Objet : Projet d'agrandissement de la mine aurifère Canadian Malartic et de déviation de la route 117 à Malartic
Réponses aux questions complémentaires du 29 juin 2016 (DQ7, n^{os} 1 à 63)

Réponses aux questions complémentaires du 29 juin 2016 (DQ7, n^{os} 1 à 63)

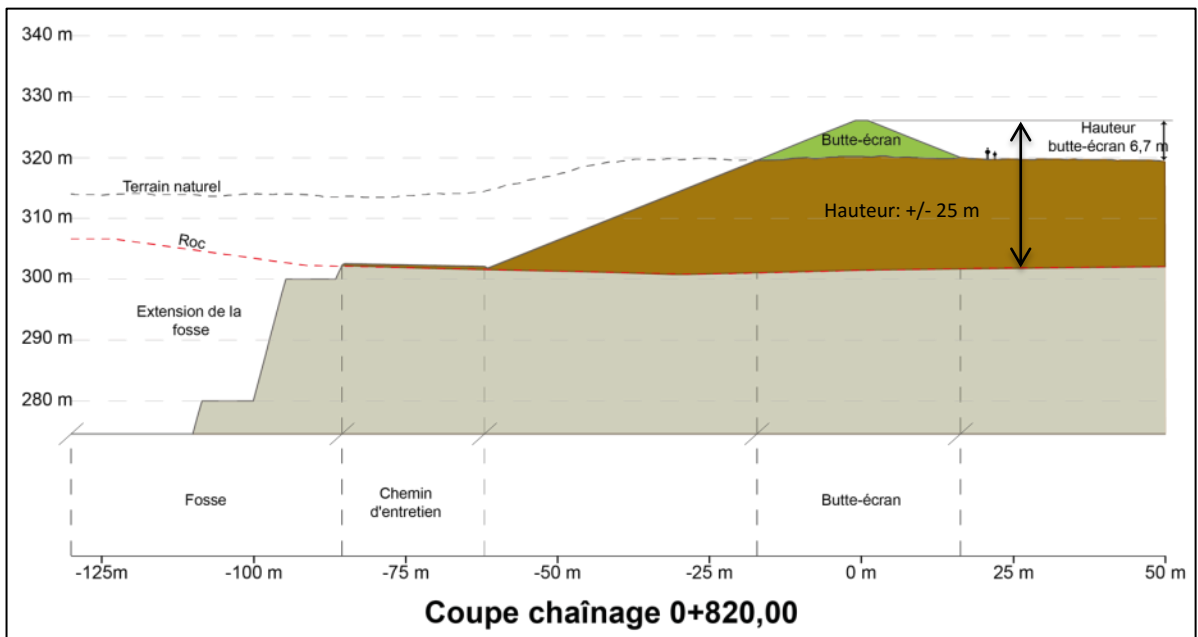
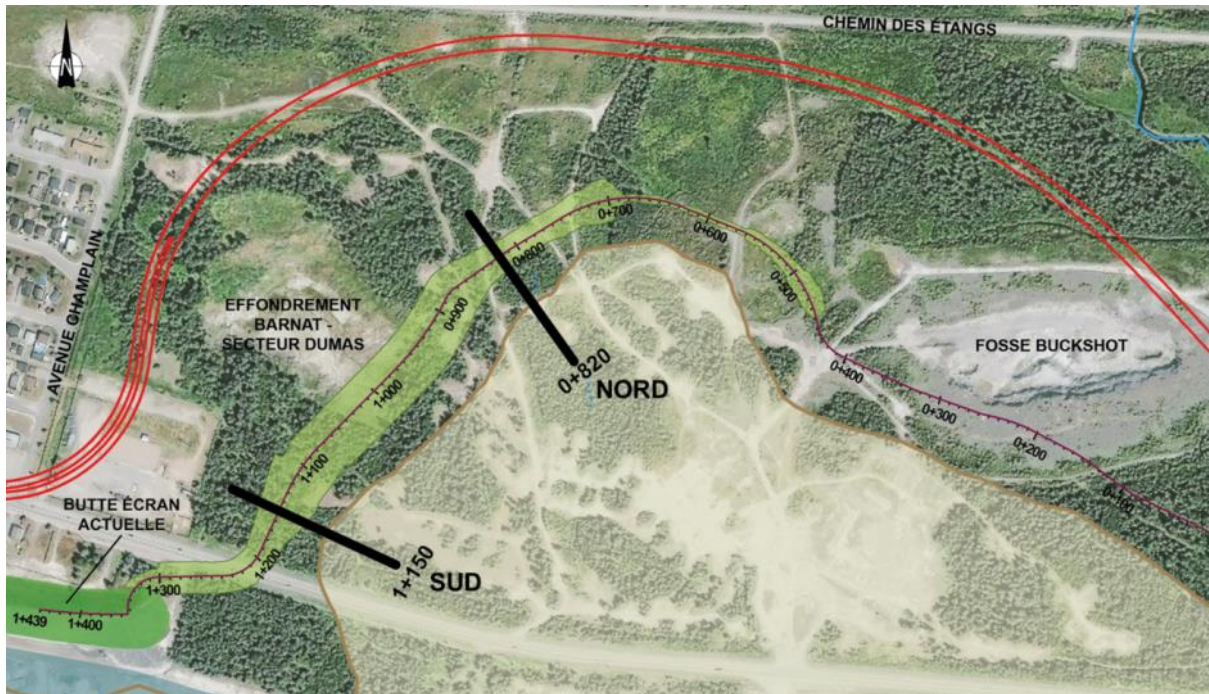
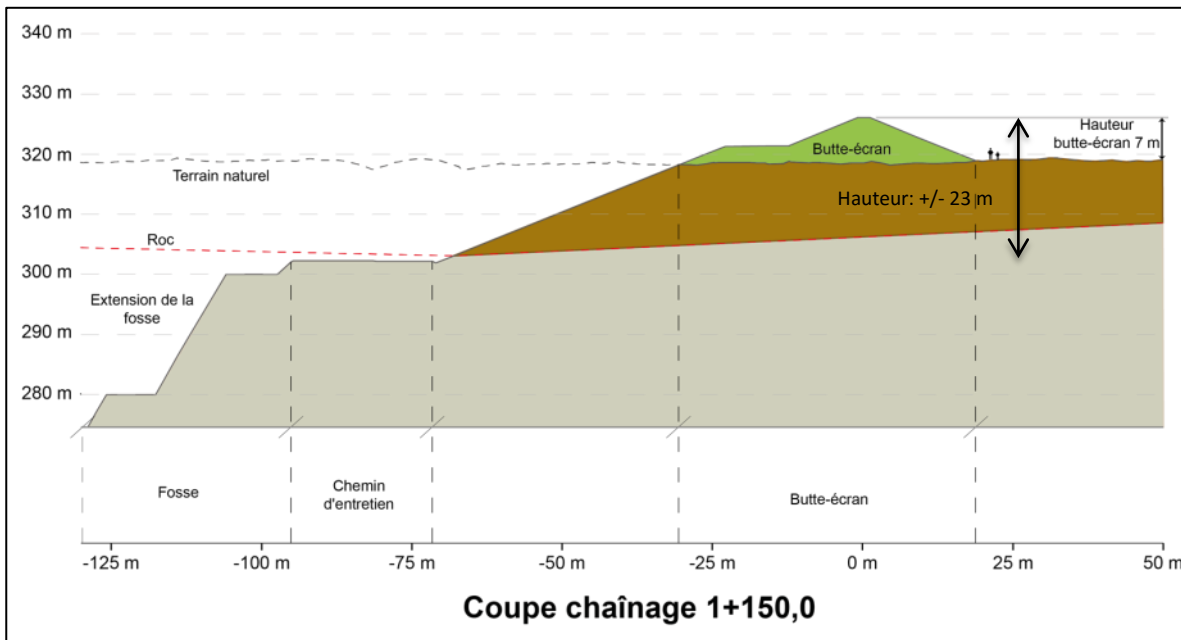
3. La butte-écran aménagée pour la première phase de développement de la mine a une hauteur de 15 m. Son prolongement prévu dans le projet d'agrandissement n'aurait plus que de 6 à 10 m de hauteur (PR3.3, p. 144).
- Expliquer pourquoi et comment vous avez choisi la hauteur proposée pour le prolongement de la butte.

La hauteur du prolongement de la butte-écran fut déterminée à l'aide de simulations acoustiques faites par WSP afin que les opérations minières respectent l'interprétation du critère de bruit de CMGP soit de 50 dBA la nuit et 55 dBA le jour.

Différents facteurs ont été pris en compte lors des simulations ayant servi à l'optimisation de la butte-écran de l'Extension :

- L'épaisseur de mort-terrain;
- La topographie;
- La forme de la fosse actuelle et de l'extension;
- La position prévue des chemins de transport.

De plus, les simulations utilisées pour sélectionner la hauteur de l'écran utilisent un vent porteur qui permet de simuler une situation de propagation sonore conservatrice.
